改善箇所説明図

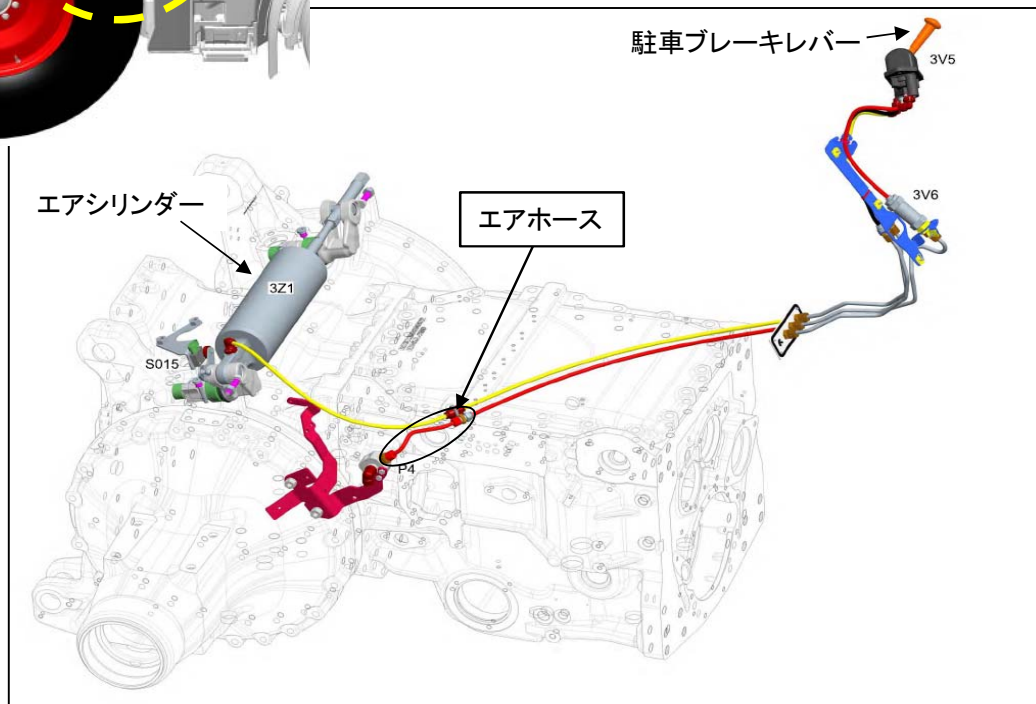
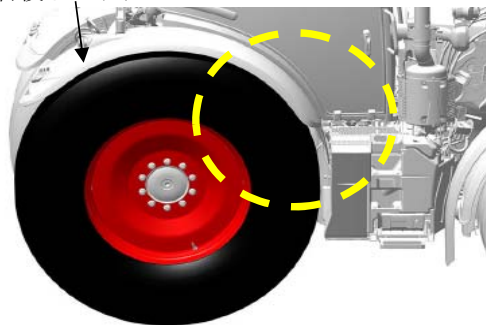
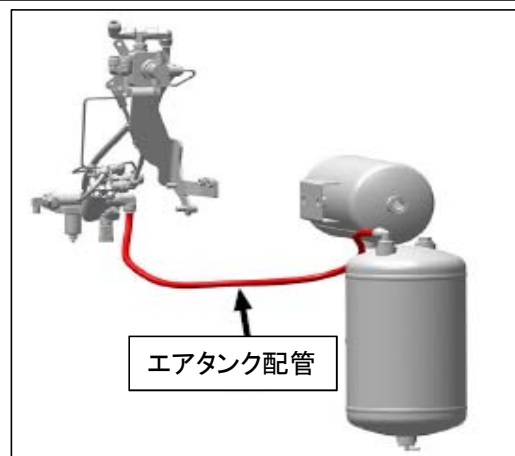
(不具合内容)

農耕トラクタの駐車ブレーキ回路において、

- ①エアホースの耐久性が不足しているため、エアホースに亀裂が入るものがある。そのため、エアホースからエアが漏れ、駐車ブレーキが解除できなくなるおそれがある。
- ②エアタンク配管の取り回しが不適切なため、配管内に水が溜まるものがある。そのため、エアシリンダーにエアが供給されず、駐車ブレーキが解除できなくなるおそれがある。

全車両、

- ①エアホースを対策品に交換する。
- ②エアタンク配管を対策品に交換し、配管の取り回しを変更する。
